美浜発電所保安規定審査資料	RO
提出年月日	2020年12月15日

美浜発電所原子炉施設保安規定変更認可申請書

(1) 環境放射能用計測器 (積算線量計測定装置) の設備更新に伴う変更について

美浜、高浜、大飯発電所原子炉施設保安規定
環境放射能用計測器（積算線量計測定装置）の設備更新について

(1) 空気吸収線量測定方法

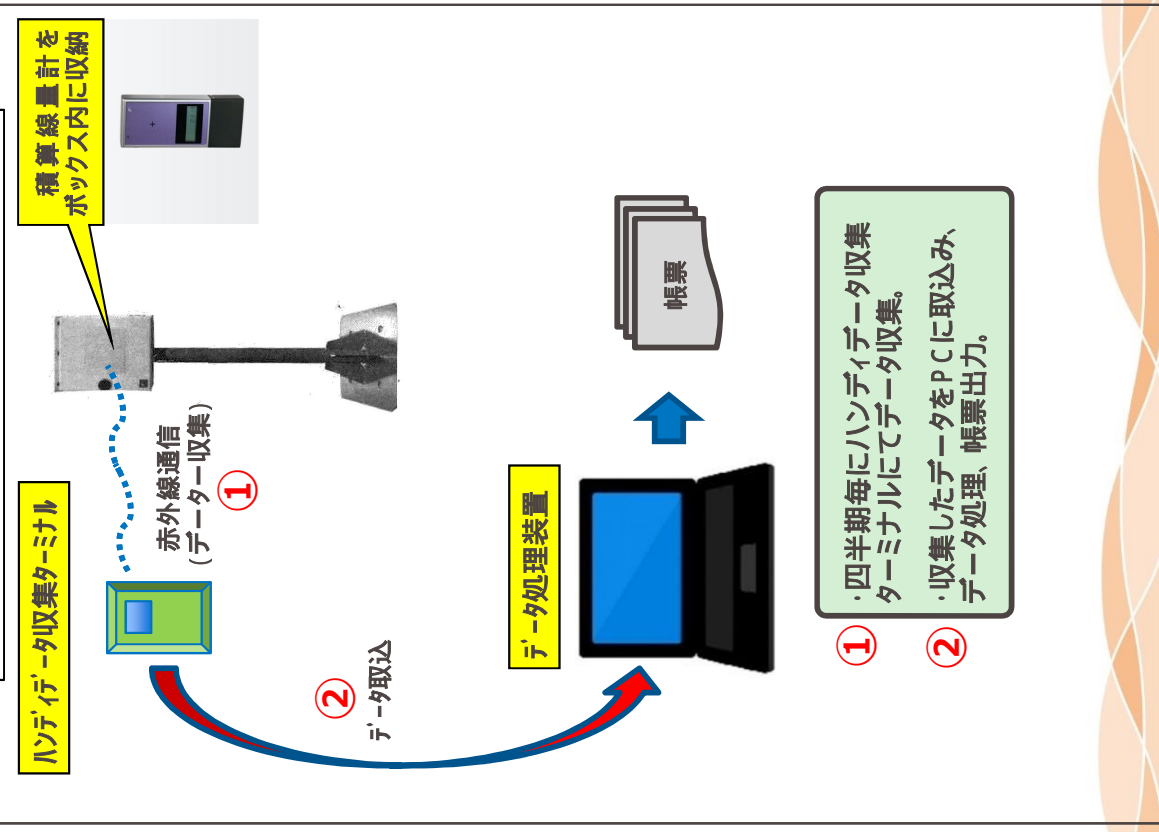
変更前
（熱蛍光線量計による測定）

変更後
（積算線量計による測定）

測定場所変更

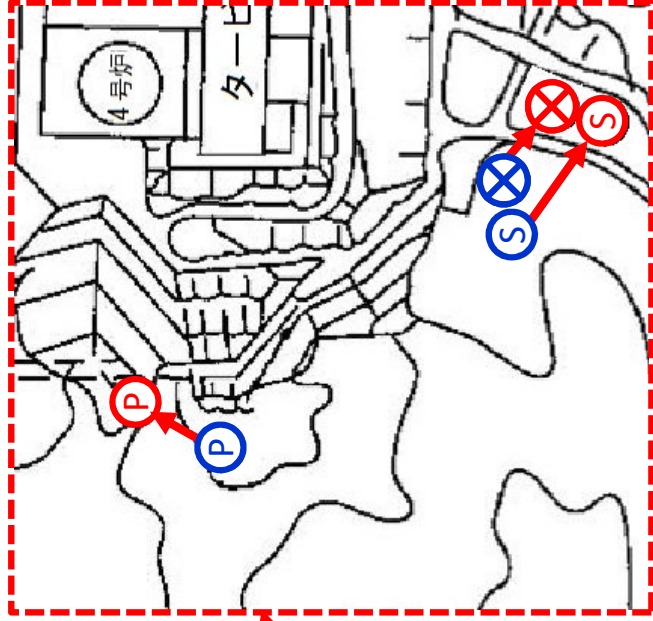
青 : 変更前
赤 : 変更後

測定場所変更 1カ所

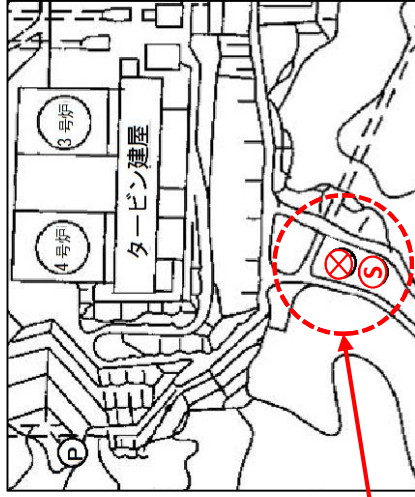
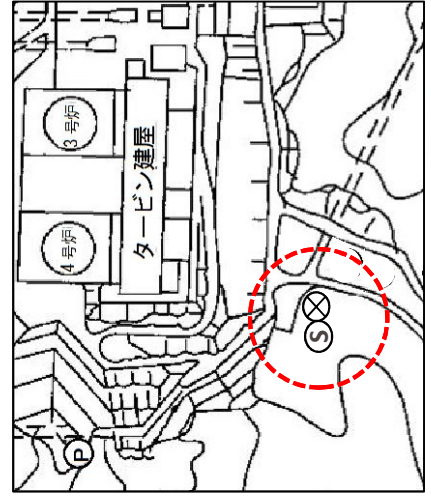
< 変更後 >

< 変更前 >

また、大飯については、モニタリングステーションの移設に併せて空気吸収線量の測定場所を移動することから、原子炉施設保安規定第119条 図119、第186条 図186に示す測定位置表示の変更が必要である。
